ČESKÉ DRÁHY, státní organizace

Č.j.: 58 265/1999

Věc: Čelistový závěr – změna čl. 34 a doplnění přílohy č. 10 do předpisu ČD T 100 “Provoz zabezpečovacích zařízení”.

Kriteria pro zjištění uzavření čelistového závěru VZ 200

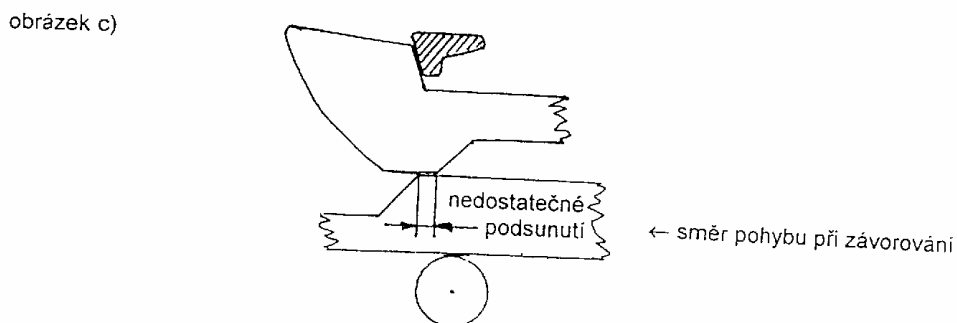
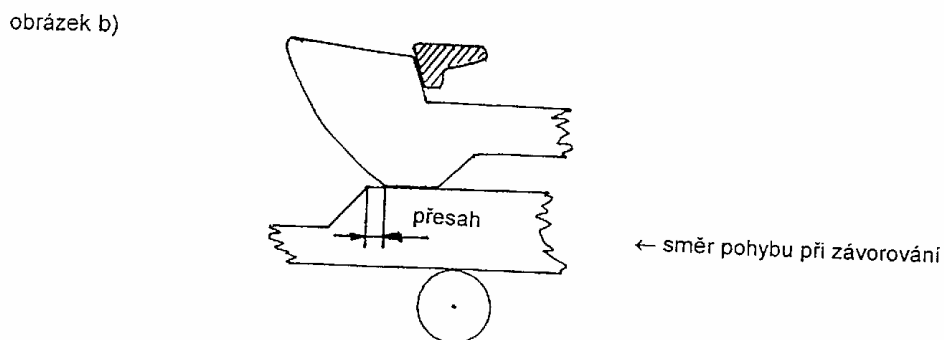
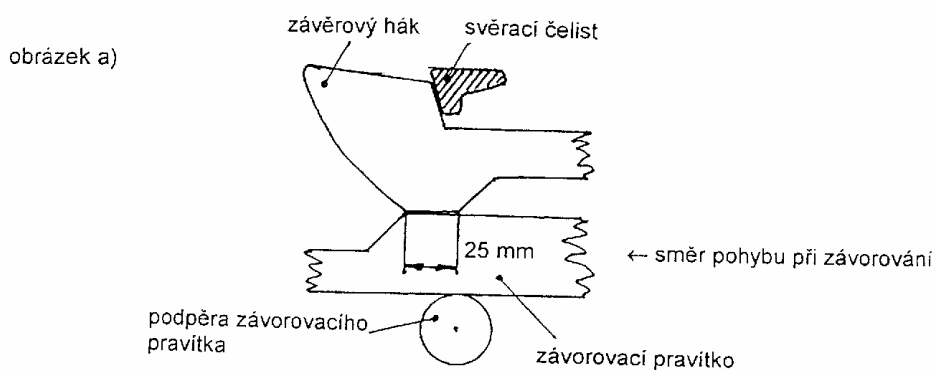
Čelistový závěr VZ 200 je uzavřen, je-li závěrový hák podepřen podsunutým závorovacím pravítkem a hrana závorovací plochy tohoto pravítka se kryje s hranou hlavy háku (viz obr. a), nebo hrana závorovací plochy tohoto pravítka dokonce přesahuje přes hranu hlavy háku (viz obr. b).

Podsunutí závorovacího pravítka pod závěrový hák není dostatečné, pokud hrana závorovací plochy pravítka je skryta za hranou hlavy háku.
